收件人 | 浙江正泰电器股份有限公司中国区营销系统
发件人 | 浙江正泰电器股份有限公司市场部

关于 Ex9BG 产品外壳改进的通知

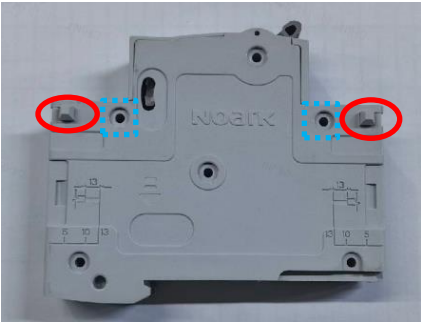
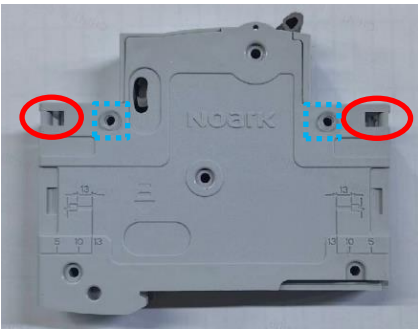
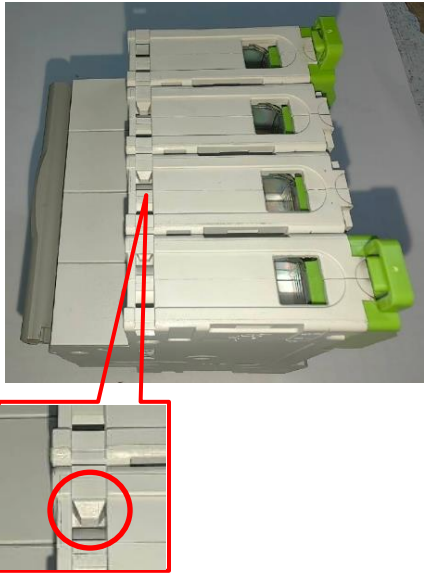
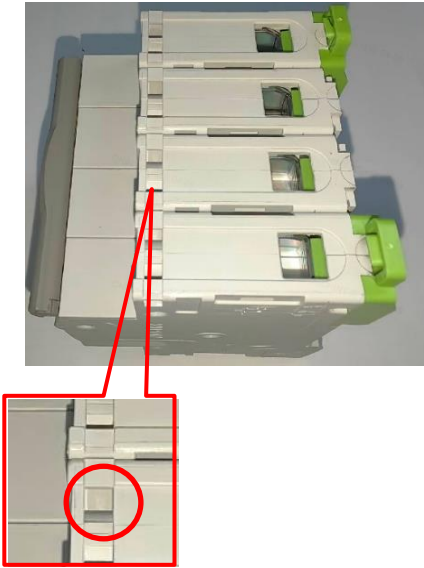
经过制造部更新生产工艺，Ex9BG 外壳定位方式由原来方形定位销定位改为圆形定位件定位，更改前、后示意图如下；
变更前后如下表所示：

变更前	变更后	备注
		外壳两侧取消方形定位销如红色标记所示；两侧铆钉孔沉孔处增加圆形定位件如蓝色标记所示
		改进前能从外壳孔槽处看见方形定位销；改进后外观看不到圆形定位件(定位件在产品内部)；原方形定位销处留空。

以上涉及产品的变更，不影响产品性能参数及功能，新老客户可以放心使用。
